**RIF. MET. SANSEPOLCRO – TERRANUOVA BRACCIOLINI  
DN 750 (30") – DP 75 bar  
ED OPERE CONNESSE**

**STUDIO DI IMPATTO AMBIENTALE**

**APPROFONDIMENTI TEMATICI RELATIVI ALLA RICHIESTA MITE  
REGISTRO UFFICIALE USCITA 0035613 DEL 07.04.2021**

**Approfondimenti tematici  
Note Regione Toscana, Amministrazioni Comunali**

Fig. 2.2/L: Cappella della Vergine Maria - km 39,630 circa del "Met. Sansepolcro – Terranuova Bracciolini DN 750 (30")

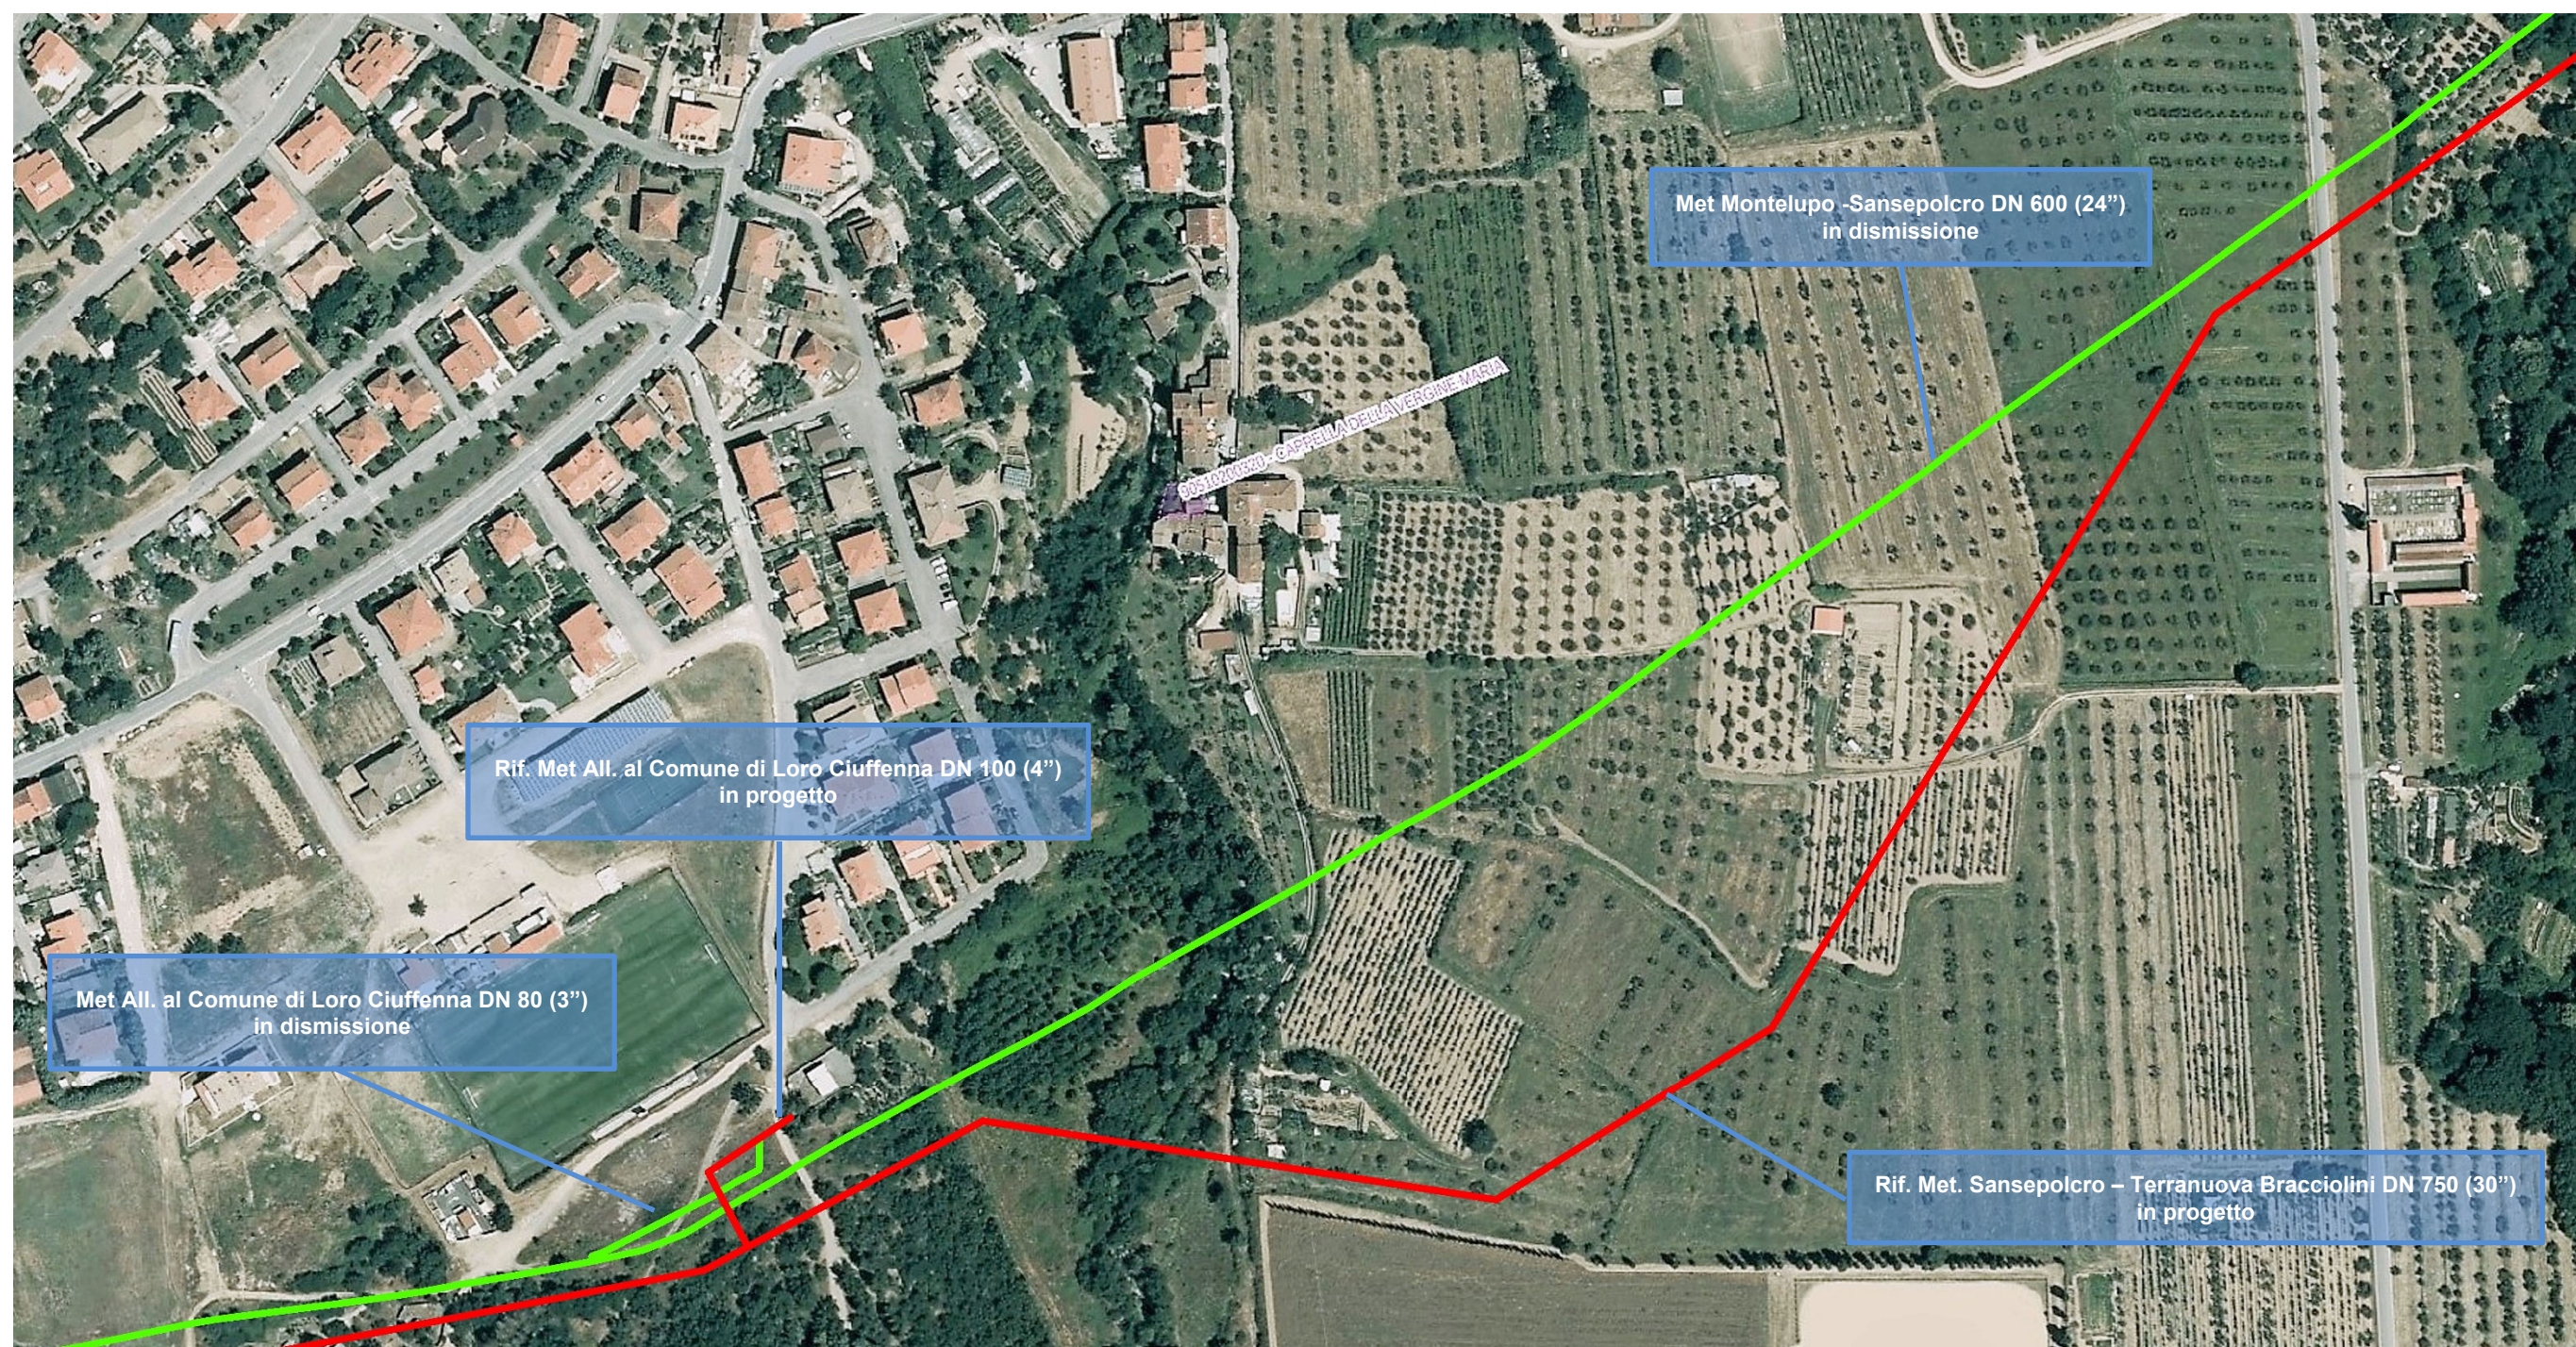
- 3) *verifica tecnica documentata sulle eventuali interferenze anche visiva nei confronti di beni culturali presenti nell'intorno paesaggistico;*  
*Si precisa che la verifica dei suddetti punti 2), 3) dovrà essere estesa anche alle fasi di cantiere previste*

Al fine di accertare eventuali interferenze con gli elementi storici e architettonici presenti nell'area interessata dagli interventi in progetto, l'ubicazione dei beni culturali, tratti dalla piattaforma GIS SITA Beni Culturali e paesaggistici, è stata confrontata con i tracciati delle condotte in progetto e in dismissione (vedi fig. 2.2/C ÷ 2.2/L).

L'analisi condotta ha permesso di appurare che i tracciati delle condotte principali in progetto e in dismissione transitano in prossimità (distanza < 200 m) di nove beni culturali (vedi tab. 2.2/B).

L'assetto morfologico prevalentemente pianeggiante o debolmente ondulato che caratterizza le evenienze sopra citate, il completo interrimento delle condotte e la frequente presenza di cortine vegetali (filari, corridoi ripariali o impianti di legnose agrarie) che si interpongono tra i citati beni e le condotte in oggetto riducono sensibilmente qualsivoglia effetto perturbativo dell'attuale assetto paesaggistico e percettivo degli stessi beni.

Fig. 3.4/A: Stralcio della planimetria generale (elaborato QP 02) del Piano di sviluppo intercomunale Borro - Monticello

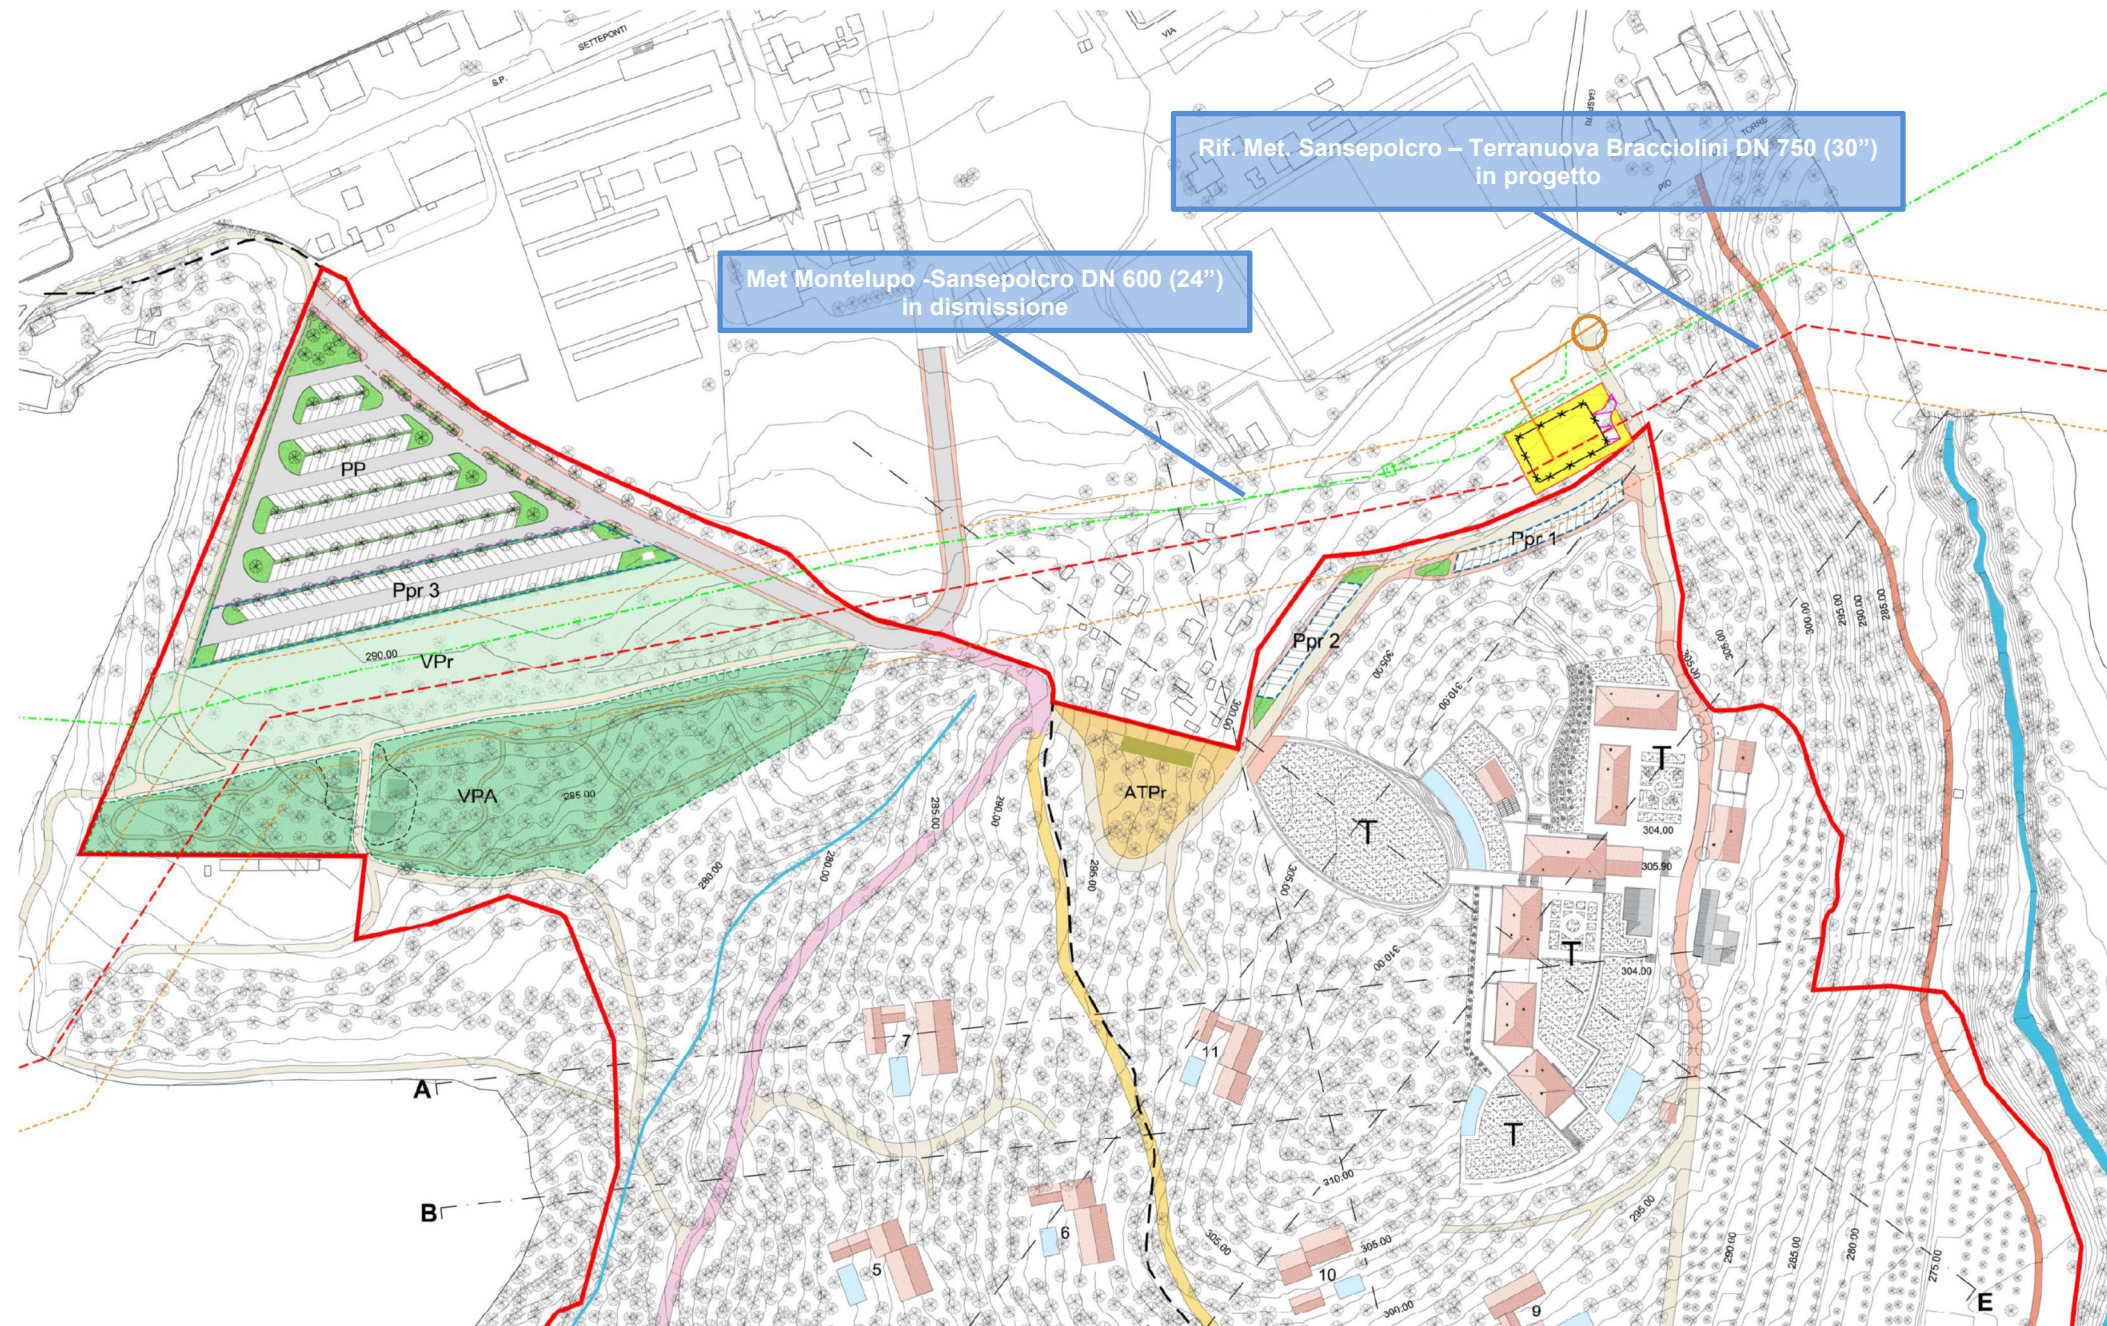
- *relativamente all'area di trasformazione denominata "Ambito unitario di intervento intercomunale denominato "Borro - Monticello" sulla quale risulta approvato il Piano di Sviluppo Intercomunale "Borro- Monticello" con valenza di piano attuativo di iniziativa privata ai sensi dell'art. 111 della L.R. 10.11.2014 n.65, si ritiene necessario, ove opportuno e per quanto possibile, allineare il progetto in esame a quello approvato con Deliberazione del Consiglio Comunale di Terranuova Bracciolini n. 89 del 20.12.2019 e Deliberazione del Consiglio Comunale del Comune di Loro Ciuffenna n.90 del 23-12-2019.*

Evidenziando come le nuove condotte in nessun caso possano essere collocate in sostituzione delle tubazioni esistenti in quanto la rimozione di queste ultime, per non interrompere l'approvvigionamento di gas durante la fase di realizzazione del progetto, può avvenire solo al termine della costruzione delle nuove linee e come le attività di cantiere per la posa delle nuove condotte non possono insistere, per ovvie motivazioni di sicurezza del cantiere, sulle condotte in esercizio, si fa presente che, nel tratto citato, la nuova condotta principale DN 750 (30") è posta, per gran parte della percorrenza, in stretto parallelismo alla tubazione esistente DN 600 (24") in dismissione, alla minima distanza possibile (10 m) idonea a garantire, sia la sicurezza della esistente condotta in esercizio durante le attività di posa della nuova condotta, sia la appropriata gestione delle attività di cantiere (vedi fig. 3.4/A).
